SUGERENCIA TÉCNICA ZEN #33

## DIFERENCIAS ENTRE LOS IMPULSORES ZEN 0294 Y 0328

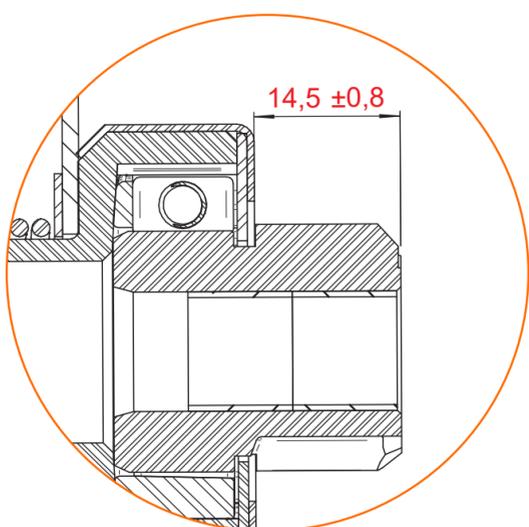
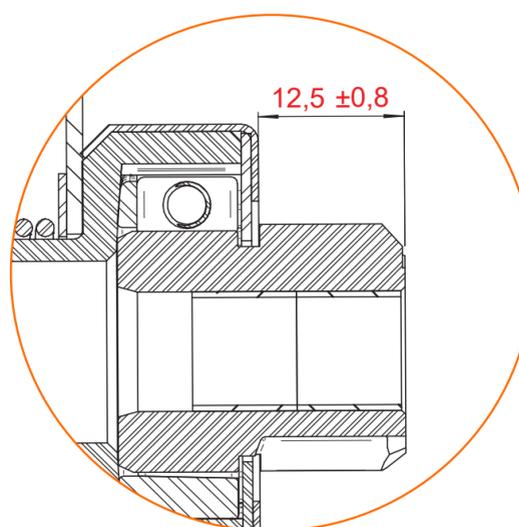
Los impulsores 0294 y 0328 son casi idénticos, sin embargo la altura del engranaje es distinta, conforme se indica en la imagen a seguir.

- Si se aplica el impulsor 0294 en lugar del 0328 no habrá ningún problema.

- Si se aplica el impulsor 0328 en lugar del 0294 podrá haber daños en el impulsor y en la cremallera.

Em caso de duda aplique el impulsor 0294.
